HGTH – DESIGN AND EXECUTION			RELAZIONE TECNICA				
			Document / Documento n. PBSMA21889		Sheet Pagina 0 of di 10		
PROJECT Progetto			MINIERA SANTA BARBARA			Security Index Indice Sicurezza	
			PIANO DI RECUPERO AMBIENTALE			Internal Use / P	
TITLE Titolo			LOTTO C - NOTA INTEGRATIVA DI RISPOSTA ALLE RICHIESTE DELL'“OSSERVATORIO AMBIENTALE RECUPERO AMBIENTALE DELLA MINIERA DI SANTA BARBARA”				
CLIENT Cliente			ENEL GLOBAL GENERATION – GENERATION ITALY				
			O&M GAS ITALY – POWER PLANT CENTER – ex Area Mineraria Santa Barbara				
JOB no.			Document no.				
CLIENT SUBMITTAL Inoltro al Cliente		<input type="checkbox"/> FOR APPROVAL Per Approvazione		<input type="checkbox"/> FOR INFORMATION ONLY Per Informazione		<input type="checkbox"/> NOT REQUESTED Non Richiesto	
SYSTEM Sistema	--	APPL. TO SECT. Valido per le sez.	...	DOC. TYPE Tipo Doc.	TL	DISCIPLINE Disciplina	
					C	FILE File	
						PBSMA2188900

Oggetto Miniera S. Barbara – Piano di recupero ambientale - Lotto C
Nota integrativa di riposta alle richieste dell'”Osservatorio Ambientale recupero ambientale della miniera di Santa Barbara”

In considerazione di quanto emerso a seguito dell'incontro avvenuto in data 24 novembre 2

Figura 3 – Localizzazione dei punti di vista selezionati nell'ambito della Relazione Paesaggistica (Prot. CESI C1006941)

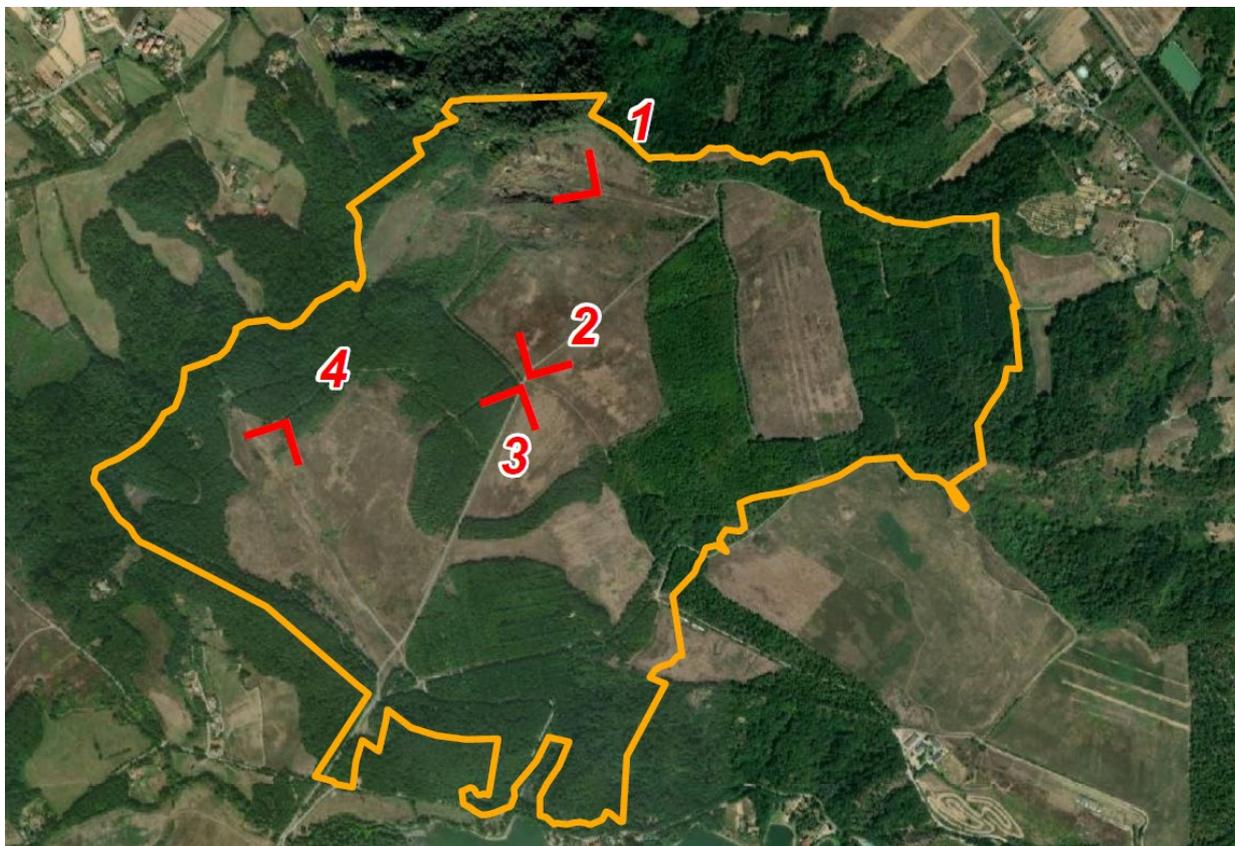
*L'Arch. Gentili, specifica che, ai fini dell'ottemperanza alla prescrizione B8, **dovranno essere prodotti almeno un rendering su una delle aree di progetto nonché lo skyline di un intervento di sistemazione morfologica**”.*

Nella successiva Figura sono riportati i punti di vista selezionati nell'ambito della Relazione Paesaggistica (Prot. CESI C1006941). Quelli maggiormente significativi dai quali è possibile avanzare considerazioni aggiuntive in merito alla potenziale modifica dello *skyline* esistente a seguito della realizzazione del progetto risultano essere i nn. 1 e 4.
